Borgarlína 1. lota - Laugavegur frá Hallarmúla að Hlemmi – Deiliskipulag

Að lokinni auglýsingu er lögð fram að nýju tillaga umhverfis- og skipulagssviðs að nýju deiliskipulagi fyrir göturými efsta hluta Laugavegar. Tillagan er hluti af 1. lotu Borgarlínu og afmarkast af lóðarmörkum í norðri (Hátún 2-10 og Nóatún 17), deiliskipulagsmörkum fyrir Hlemmi í vestur, fyrirhuguðum deiliskipulagsmörkum Borgarlínu um Suðurlandsbraut austan megin, og að lóðarmörkum sunnan við Laugaveg. Með tilkomu nýs deiliskipulags bætast við Borgarlínubrautir frá Suðurlandsbraut að Katrínartúni ásamt einni stöð, Hátún. Hjóla- og göngustígum er bætt við beggja vegna Borgarlínubrauta og þannig er aðgengi virkra ferðamáta við götum verulega bætt. Öryggi allra vegfarenda er verulega bætt. Akreinar fyrir almenna bílaumferð verða að mestu leyti einbreiðar, nema við gatnamót Kringlumýrarbrautar og Suðurlandsbrautar. Grænni ásýnd gatnanna aukin með skilgreindum svæðum fyrir gróður og regnvatnslausnir ofanjarðar ásamt torgsvæði, samkvæmt uppdráttum og greinargerð frá Yrki arkitektum, dags. 12. september 2024, uppf. 18. júní 2025. Tillagan var auglýst frá 19. desember 2024 til og með 17 mars 2025. Athugasemdir og um

[Lágmúli 2.png](#)

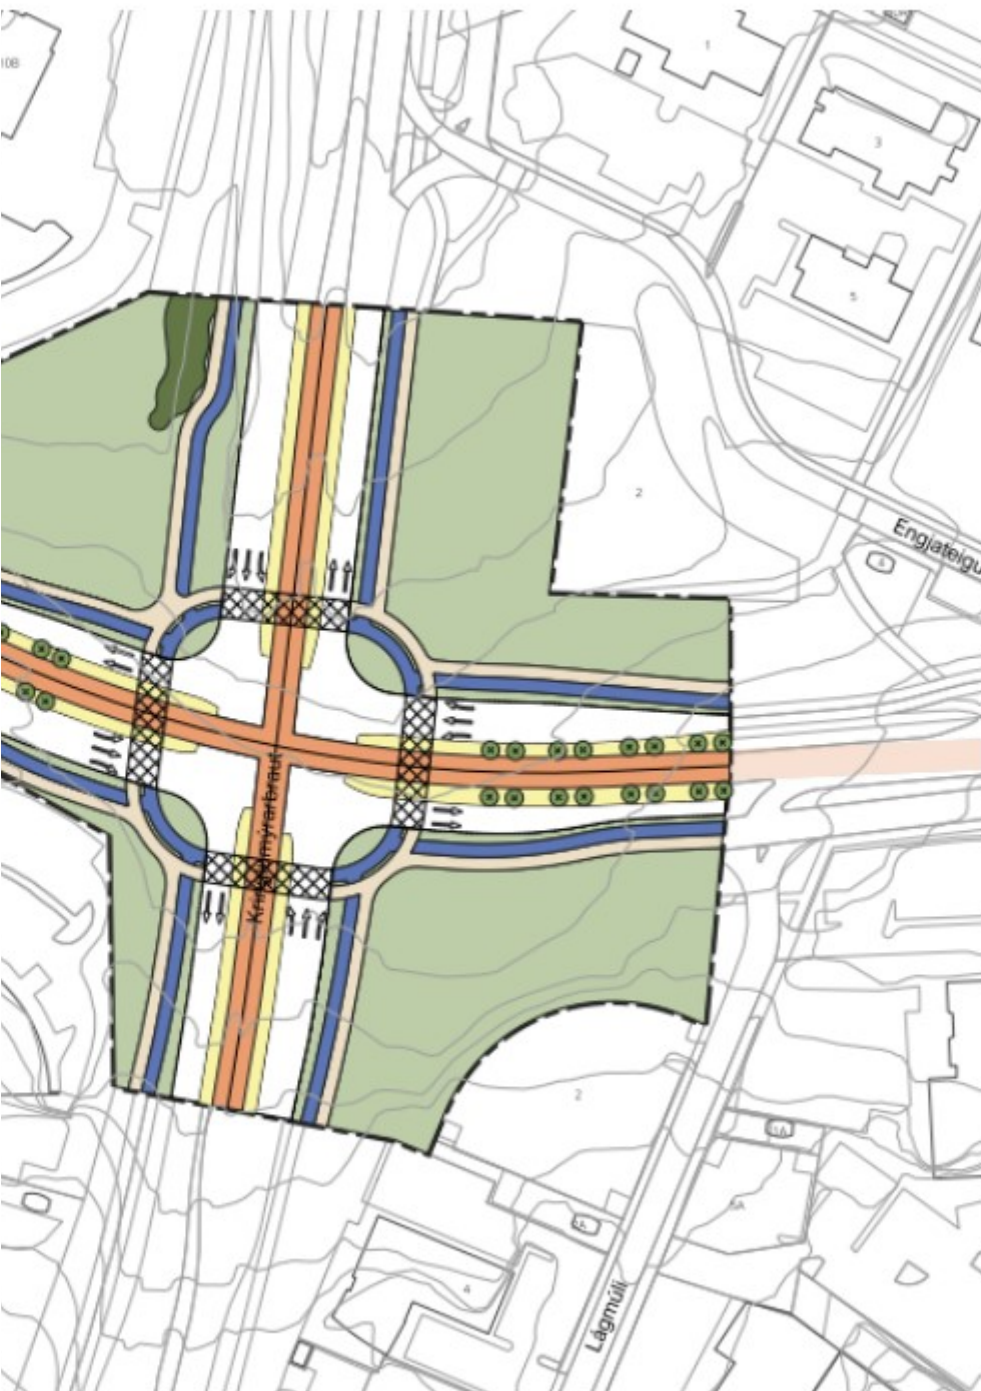
Gerð er athugasemd við skipulagsmörk á horni Kringlumýrarbrautar og Suðurlandsbrautar sem liggur að Lágmúla 2.

Mynd sýnir brottfeld lóðamörk á Laugavegi 178 ásamt bílastæðum sem verða eyðilögð/fjarlægð.

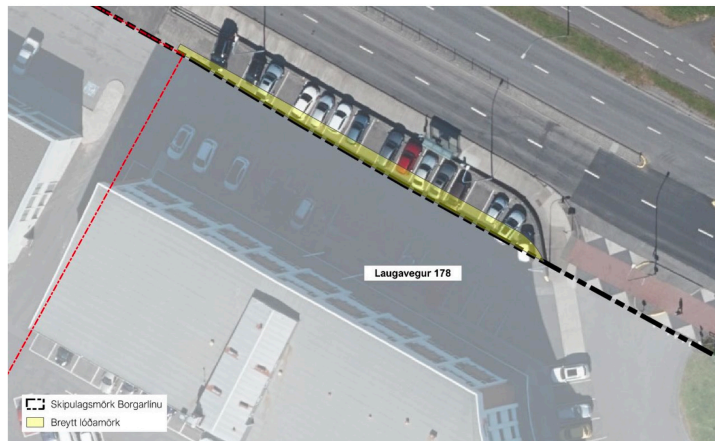
Við sem húseigendur að hluta Laugavegs 178, og rekstraraðilar Hársnyrtistofunnar Laugavegi 178 í sama húsi, gerum eftirfarandi athugasemdir við framkvæmd vegna Borgarlínu. 1. lota Laugavegur frá Hallarmúla að Hlemmi.

Gera má ráð fyrir að aðstæður fyrir þjónustu sem okkar rekstri tilheyrir, breytist verulega til skaða við fyrirhugaðar framkvæmdir Borgarlínu við fyrrnefndan hluta Laugavegs. Einnig varanlegan skaða að framkvæmdum loknum, og til allrar framtíðar. Gert er ráð fyrir bílastæðum meðfram Borgarlínu við Laugaveg númer 168-174, en ekki við Laugaveg 176-178, þar sem tugir bílastæða verða eyðilögð/fjarlægð.

Nauðsynlegt er að hafa bílastæði áfram við götu meðfram Borgarlínu við Laugaveg 176-178, svo eðlilegt flæði samgangna verði við verslanir og margvíslega aðra þjónustu á svæðinu. Þegar framkvæmdir af þessari stærðargráðu við Borgarlínu fara fram, mun það hafa mikil og neikvæð viðskiptaáhrif, og líklegt að þær fari duglega fram úr sér, bæði í kostnaði og tíma.

Mynd sýnir brottfeld lóðamörk á Laugavegi 178 ásamt bílastæðum sem verða eyðilögð/fjarlægð.

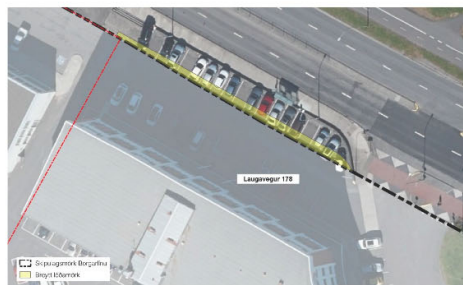
Við sem húseigendur að hluta Laugavegs 178, og rekstraraðilar Hársnyrtistofunnar Laugavegi 178 í sama húsi, gerum eftirfarandi athugasemdir við framkvæmd vegna Borgarlínu. 1. lota Laugavegur frá Hallarmúla að Hlemmi.

Gera má ráð fyrir að aðstæður fyrir þjónustu sem okkar rekstri tilheyri, breytist verulega til skaða við fyrirhugaðar framkvæmdir Borgarlínu við fyrrnefndan hluta Laugavegs. Einnig varanlegan skaða að framkvæmdum loknum, og til allrar framtíðar. Gert er ráð fyrir bílastæðum meðfram Borgarlínu við Laugaveg númer 168-174, en ekki við Laugaveg 176-178, þar sem tugir bílastæða verða eyðilögð/fjarlægð.

Nauðsynlegt er að hafa bílastæði áfram við götu meðfram Borgarlínu við Laugaveg 176-178, svo eðlilegt flæði samgangna verði við verslanir og margvíslega aðra þjónustu á svæðinu. Þegar framkvæmdir af þessari stærðargráðu við Borgarlínu fara fram, mun það hafa mikil og neikvæð viðskiptaáhrif, og líklegt að þær fari duglega fram úr sér, bæði í kostnaði og tíma.

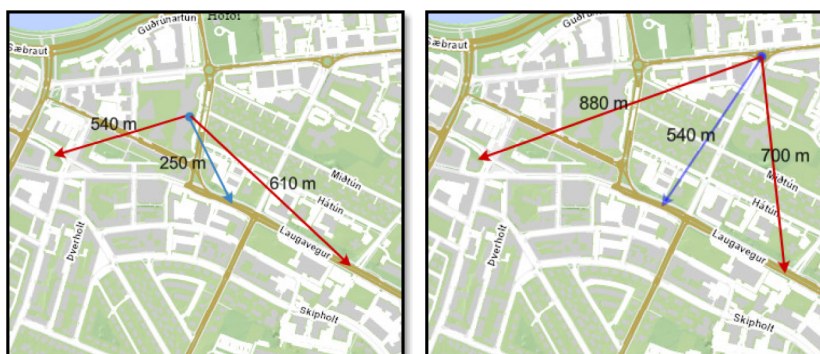
Starfsfólk ríkisstofnana í nágrenni við gatnamót Katrínartúns og Laugavegar:

Staðsetning:	Fjöldi starfsfólks
Katrínartún 2-6	536
Laugavegur 162-166	96
Borgartún, ýmsir nærri Nóatúni	450
Alls	1082

Fyrir þennan fjölmenna hóp starfandi fólks sem eru allt líklegir notendur Borgarlínu til framtíðar er því klárlega um verstu mögulegu staðsetningar Borgarlínustöðvar að ræða, með nærri jafnlangt til beggja stöðva. Færi rúmlega helmingur starfsmanna með Borgarlínu, í samræmi við samgöngumarkmið Reykjavíkurborgar, þyrftu þeir að ganga samanlagt um 266 km lengra daglega að óbreyttu en ef stöð yrði sett þar sem nú er strætóstöðin *Þjóðskjalasafn*.

Mynd sýnir brottfeld lóðamörk á Laugavegi 178 ásamt bílastæðum sem verða eyðilögð/fjarlægð.

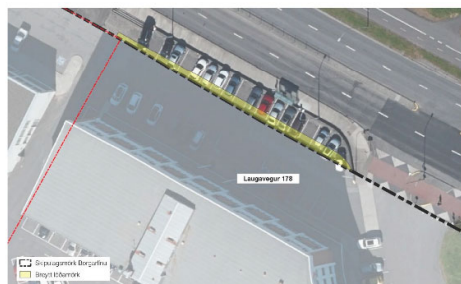
Við sem húseigendur að hluta Laugavegs 178, og rekstraraðilar Hársnyrtistofunnar Laugavegi 178 í sama húsi, gerum eftirfarandi athugasemdir við framkvæmd vegna Borgarlínu. 1. lota Laugavegur frá Hallarmúla að Hlemmi.

Gera má ráð fyrir að aðstæður fyrir þjónustu sem okkar rekstri tilheyrir, breytist verulega til skaða við fyrirhugaðar framkvæmdir Borgarlínu við fyrrnefndan hluta Laugavegs. Einnig varanlegan skaða að framkvæmdum loknum, og til allrar framtíðar. Gert er ráð fyrir bílastæðum meðfram Borgarlínu við Laugaveg númer 168-174, en ekki við Laugaveg 176-178, þar sem tugir bílastæða verða eyðilögð/fjarlægð.

Nauðsynlegt er að hafa bílastæði áfram við götu meðfram Borgarlínu við Laugaveg 176-178, svo eðlilegt flæði samgangna verði við verslanir og margvíslega aðra þjónustu á svæðinu. Þegar framkvæmdir af þessari stærðargráðu við Borgarlínu fara fram, mun það hafa mikil og neikvæð viðskiptaáhrif, og líklegt að þær fari duglega fram úr sér, bæði í kostnaði og tíma.

Mynd 2: Úrklippa úr uppdráttum deiliskipulagstillögunnar. Gul yfirstrikun við innkeyrslu um Bolholt er undirritaðs.

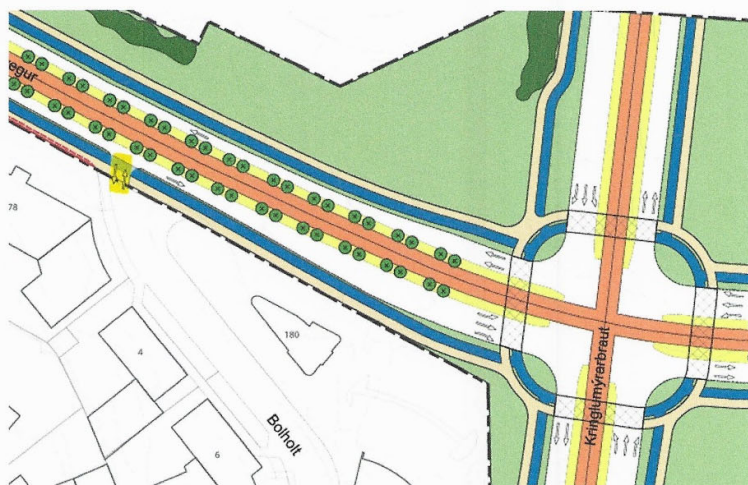
Með deiliskipulagstillögunni er verið að gera töluverðar breytingar á gatnakerfinu í kringum Orkustöðina. Sem dæmi verða akreinar fyrir bifreiðar að mestu leyti

einbreiðar, en ekki tvíbreiðar líkt og nú er. Þá verður bætt við Borgarlínubrautum í báðar áttir sem og hjóla- og göngustígum.⁶

Þá má ráða af uppdráttum deiliskipulagstillögunnar að ekki sé gert ráð fyrir inn- og útkeyrslu að Orkustöðinni frá Laugavegi að framkvæmdatíma loknum líkt og nú er. Aðeins er gert ráð fyrir inn- og útkeyrslu töluvert frá Orkustöðinni, þ.e. um Bolholt. Fyrirséð er að þessar breytingar á inn- og útkeyrslu á lóðinni munu hafa mikil áhrif á umferð um Orkustöðina með tilheyrandi óafturkræfu tjóni fyrir Orkuna og leigutaka bensínstöðvarhúsnæðisins að Laugavegi 180:
